リコール届出一覧表

リコール届出日：令和2年10月08日

リコール届出番号	外-3108	リコール開始日	準備でき次第
届出者の氏名又は名称	フォルクスワーゲングループ ジャパン株式会社 代表取締役社長 ティル シェア	製作国：ドイツ連邦共和国 製作者名：フォルクスワーゲン株式会社 問い合わせ先：フォルクスワーゲン カスタマーセンター (フリーダイヤル)0120-993-199 (アドレス) http://www.volkswagen.co.jp/	
不具合の部位（部品名）	排出ガス発散防止装置（触媒コンバーター）		
基準不適合状態にあると認める構造、装置又は性能の状況及びその原因	排出ガス発散防止装置において、触媒コンバーター組立工程の生産管理が不適切なため、正規と異なる触媒コンバーターが組み付けられているものがある。そのため、エンジン制御との整合性が合わず、触媒内部に粒子状物質が堆積し、警告灯が点灯して、最悪の場合、触媒コンバーターが損傷し、排出ガスが基準値を超えるおそれがある。		
改善措置の内容	全車両、触媒コンバーターを確認し、該当する部品が装着されている場合は触媒コンバーターを正規品に、ラムダセンサーを新品に交換する。		
不具合件数	0件	事故の有無	なし
発見の動機	ドイツ本社からの情報による		
自動車使用者及び自動車分解整備事業者に周知させるための措置	<ul style="list-style-type: none">自動車使用者：ダイレクトメール、電話および電子メール等で通知する。自動車分解整備事業者：日整連発行の機関誌に掲載する。改善実施済車には、運転者席側ドア開口部のドアロックストライカー付近に外-3108のステッカーを貼付する。

改善箇所説明図

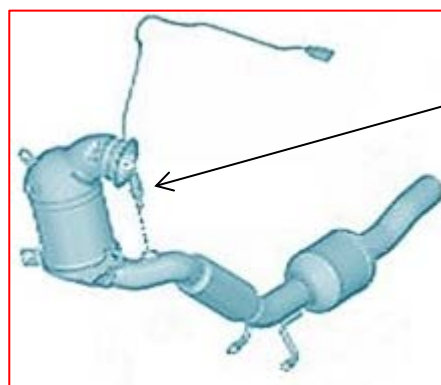
排出ガス発散防止装置において、触媒コンバーター組立工程の生産管理が不適切なため、正規と異なる触媒コンバーターが組み付けられているものがある。そのため、エンジン制御との整合性が合わず、触媒内部に粒子状物質が堆積し、警告灯が点灯して、最悪の場合、触媒コンバーターが損傷し、排出ガスが基準値を超えるおそれがある。

全車両、触媒コンバーターを確認し、該当する部品が装着されている場合は触媒コンバーターを正規品に、ラムダセンサーを新品に交換する。
